Informe de Inspección de Proyectos Viales 2021

CDS-01-21-010-IN

Inspección de proyectos de infraestructura vial en Costa Rica, en atención al cumplimiento de los requisitos de Ley 7600, Ley de igualdad de oportunidades para las personas con discapacidad.

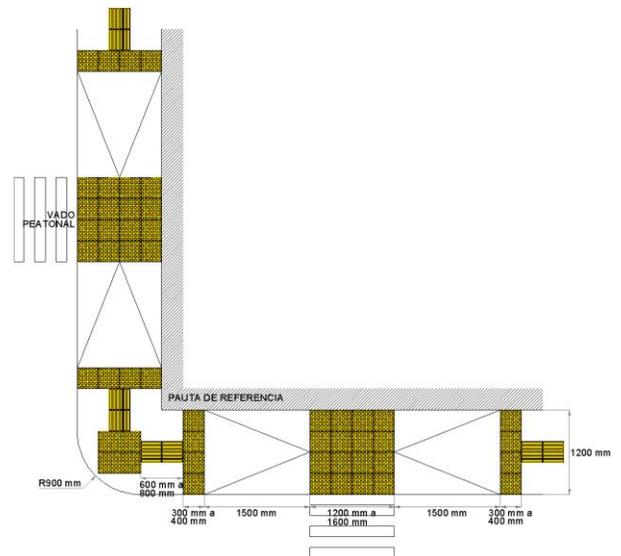
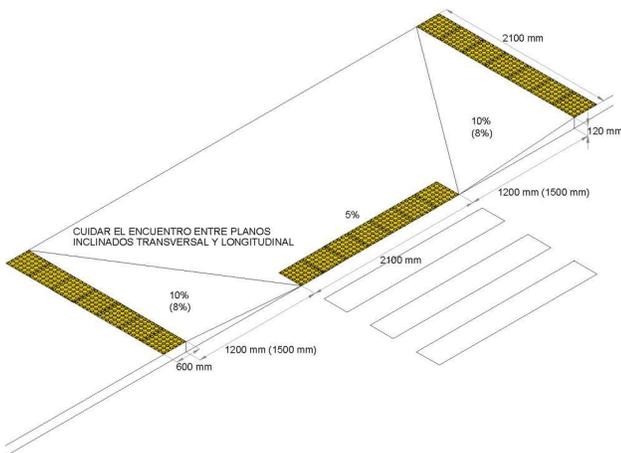
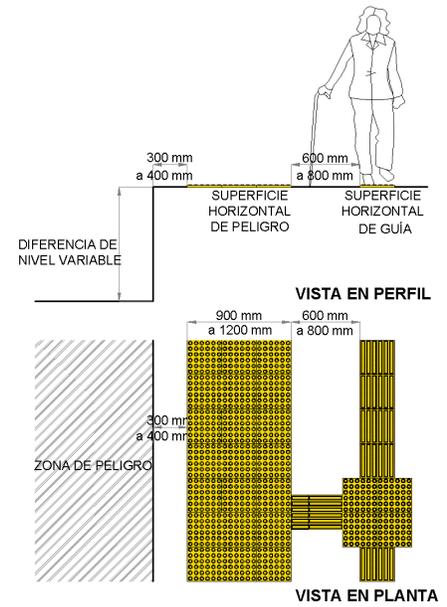
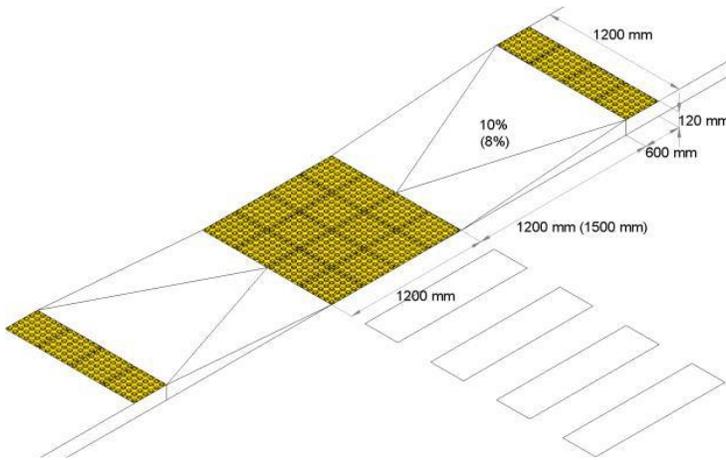
Colocación correcta de las losetas podó táctiles.

Es importante revisar que se requiere de una línea de loseta en pasos peatonales de 1.20 m, en pasos de ancho mayor a 1.20 m, se pueden colocar más hileras de loseta de círculos. En zonas de alto riesgo, pasos del tren, por ejemplo, se debe aumentar la cantidad de losetas.

1. “la colocación inadecuada de demarcación podotáctil (losetas amarillas de prevención: puntos redondos), genera conflicto para permanecer o circular sobre este espacio, por la composición misma de elementos en altorrelieve, provocando inestabilidad, por ejemplo, en personas adultas mayores o usuarias de productos de apoyo (sillas de ruedas, andaderas, bastones, muletas y similares). (ver imágenes 1-9)

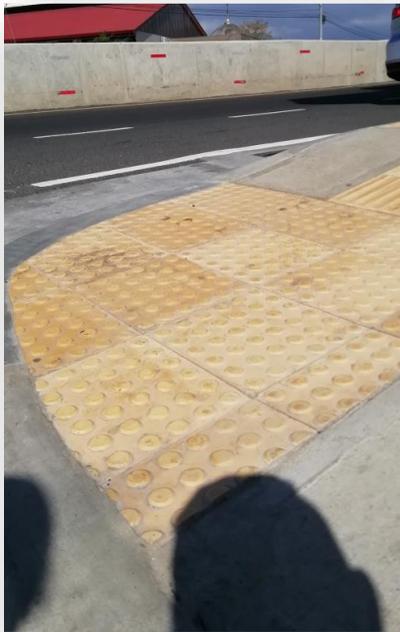
Con respecto al puente peatonal sobre la circunvalación, se debe señalar con losetas de piso táctil, no hay ninguna indicación para personas no videntes, hay obstrucciones peligrosas y no tiene pasamanos.

Fotografías 5 y 6. Fuente: Conapdis.

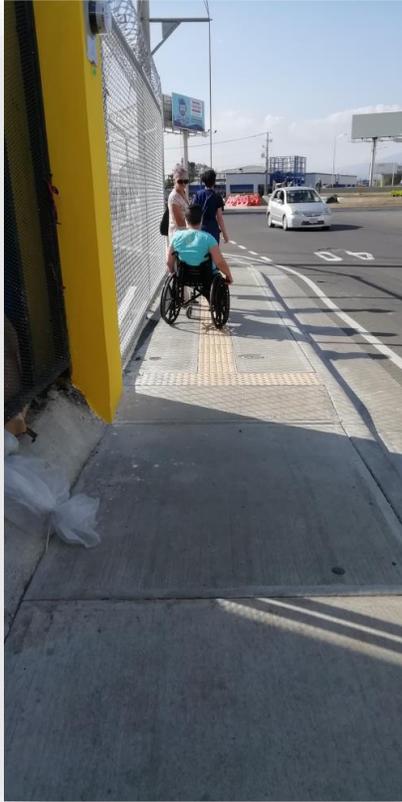
HALLAZGO Y CONSECUENCIA: se determinó que existen varios pasos estrechos que son menores al mínimo reglamentario establecido en la Ley 7600, con respecto al ancho de las aceras, definido en 1.20m, principalmente localizados en las cercanías de los postes de alumbrado eléctrico (Ver fotografía 4). Esta situación pone en riesgo el tránsito peatonal, en mayor detrimento de las personas con discapacidad, sea que viajen independientemente o asistidas con apoyo humano, animal guía o productos de apoyo, ya que el espacio físico disponible no permite el paso simultáneo de dos personas en la misma dirección o contraria, sin dejar de considerar que la densidad del pesado tránsito vehicular que se presenta particularmente en esta zona vial a casi toda hora, pone en un alto riesgo la seguridad humana de todas las personas. Notar también el peligro latente de puntas expuestas en los tensores metálicos de los postes y otras tuberías en la fotografía anterior y siguientes

ALTERNATIVA DE SOLUCIÓN: se deben establecer otras opciones de electrificación como la subterránea o bien, una reubicación total de los postes eléctricos que actualmente se abarcan en el proyecto de marras, de manera que no exista ningún estrechamiento de acera que sea menor al mínimo reglamentario; para tales fines, se debe coordinar con las empresas nacionales de electrificación, a saber, la Compañía Nacional de Fuerza y Luz (CNFL), cableras y similares, para que los postes no invadan las áreas de circulación peatonal, en correspondencia con la reglamentación nacional en accesibilidad.

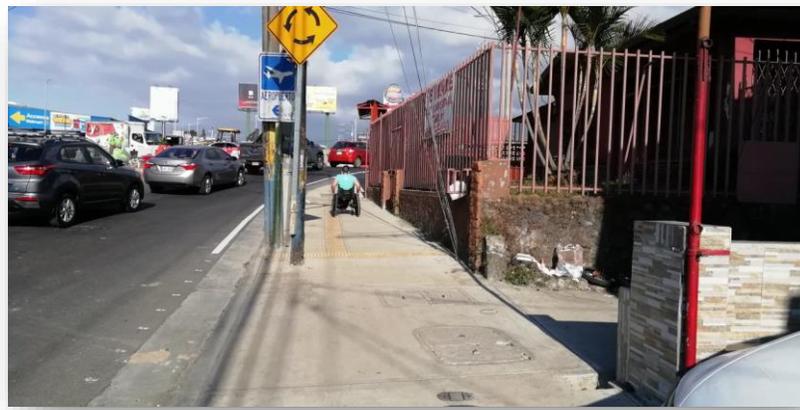
HALLAZGO Y CONSECUENCIA: se constató que los tramos de aceras construidos y reparados, presentan amplias discontinuidades en la senda podo-táctil, principalmente en las entradas y salidas de garajes, estacionamientos y vados (rampas de uso vehicular) de casas y establecimientos comerciales, con lo cual las personas con discapacidad visual tienden a perderse en la construcción mental del espacio físico inmediato, al interrumpirse la continuidad de la guía en relieve, poniéndolos en riesgo de transitar hacia áreas abiertas y de circulación vehicular, exponiéndose a un atropello (Ver fotografía 7).

✓**ALTERNATIVA DE SOLUCIÓN:** se insta a dar seguimiento a las especificaciones técnicas contenidas en la norma INTE W17 de más reciente edición, en donde se indica que, para las zonas de ingreso y egreso vehicular en viviendas y comercios, se continúe la senda podo-táctil empleando las losas de advertencia (puntos redondos), de manera que se indique la linealidad de una misma ruta con una textura continua de prevención, pasando por zonas de flujo cruzado (vehicular-peatonal).

Falta de loseta podotáctil en el puente peatonal y sin pasamanos por la inclinación. Imagen No. 47. (Fuente C.Serv. Conavi)

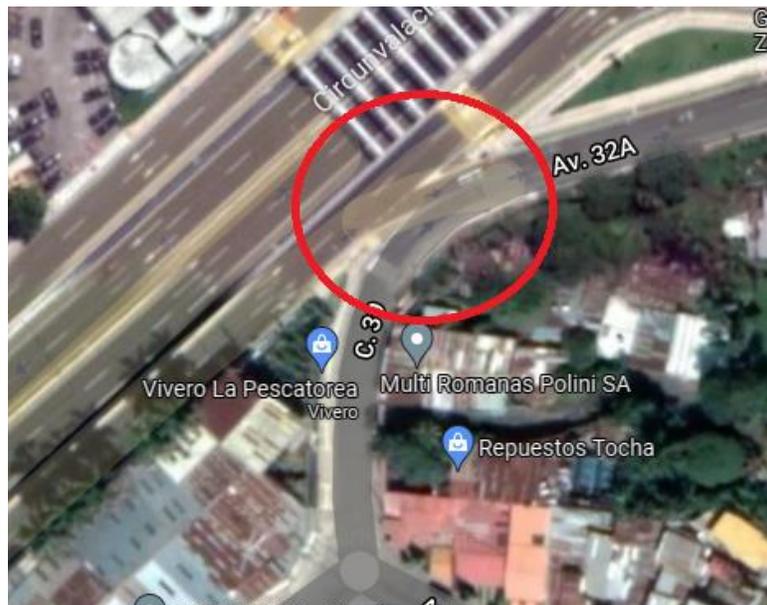
Falta de loseta podotáctil en el puente peatonal y sin pasamanos por la inclinación. Imagen No. 45. (Fuente C.Serv. Conavi)
